Oggetto: Affare: n. 54 - Progetto di Adeguamento Tecnico-Funzionale al vigente Piano Regolatore Portuale relativo all'ampliamento del Molo Garibaldi con approfondimento dei fondali nella zona di ampliamento e modifica della darsena Servizi in testata allo stesso molo. La Spezia.

Adunanza del 10 dicembre 2014

N. del Protocollo 54/2014

OGGETTO: porto di La Spezia - progetto di adeguamento tecnico funzionale al vigente PRP relativo all'ampliamento del Molo Garibaldi con approfondimento dei fondali nella zona di ampliamento e modifica della darsena servizi in testata.

Planimetria molo Garibaldi con nuove aree di ponente destinate a waterfront (aree rosa); ampliamento a levante (aree rosse); limite ampliamenti da PRP (tratteggio grigio)

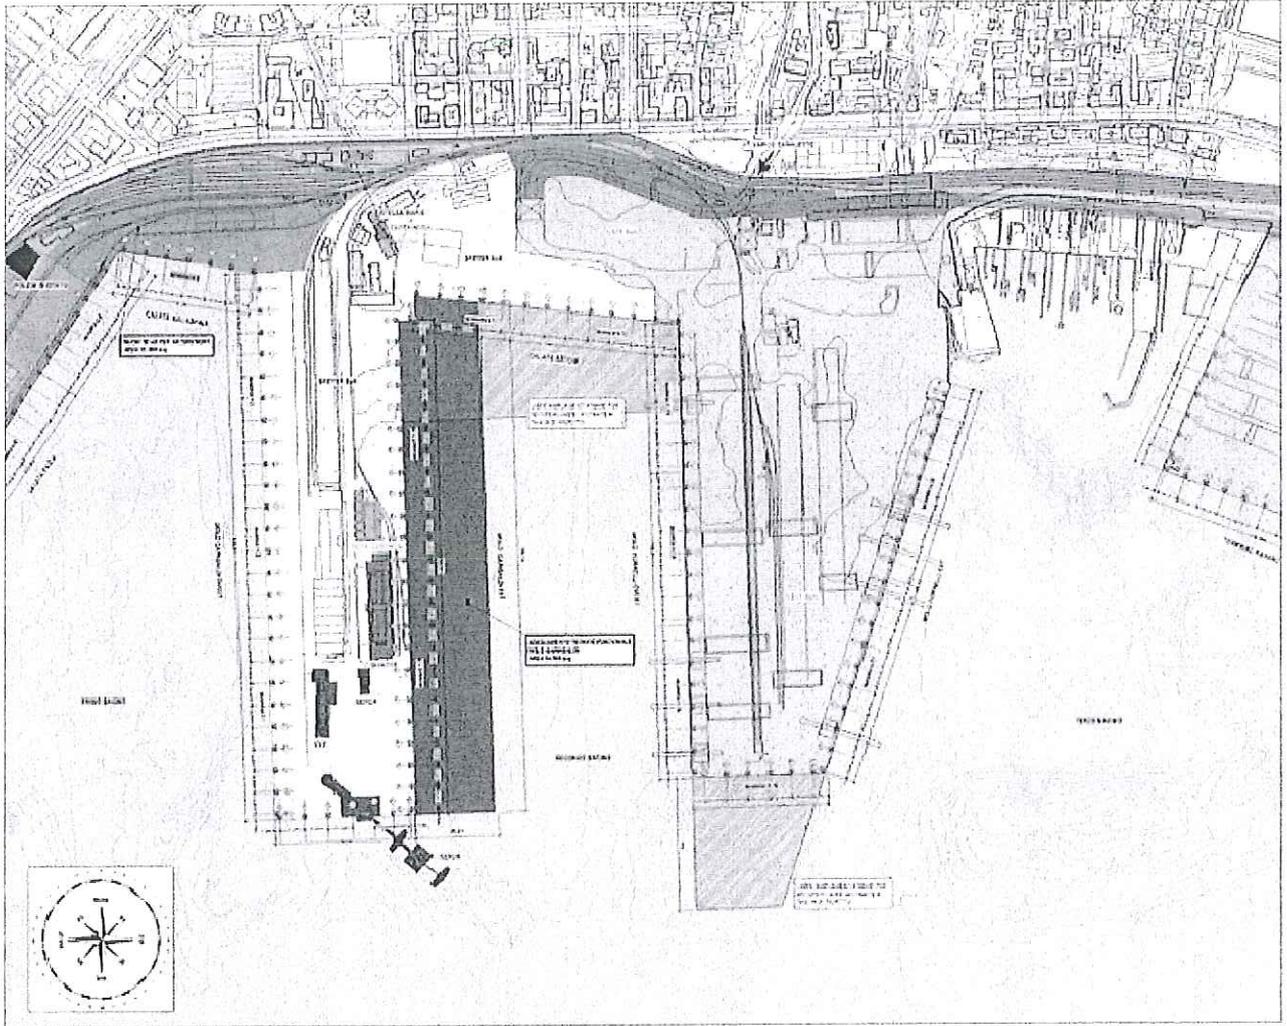
L'ampliamento di 92 mt. del molo Garibaldi comporta un sensibile restringimento del bacino 2 (ARTOM) che può comportare delle problematiche di accesso delle navi più grandi all'ormeggio ove siano già ormeggiate altre navi.

Resta comunque necessario a parere della Sezione ampliare le prove di simulazione condotte alle manovre della navi da crociera di nuova generazione di grosse dimensioni (> 300 mt. l.f.t.) a lavori effettuati di prolungamento del molo Garibaldi.

La Sezione inoltre concorda con la conseguente proposta di adeguamento dei fondali previsto che consente di aumentare sensibilmente la sicurezza delle manovre di evoluzione delle navi di maggiori dimensioni.
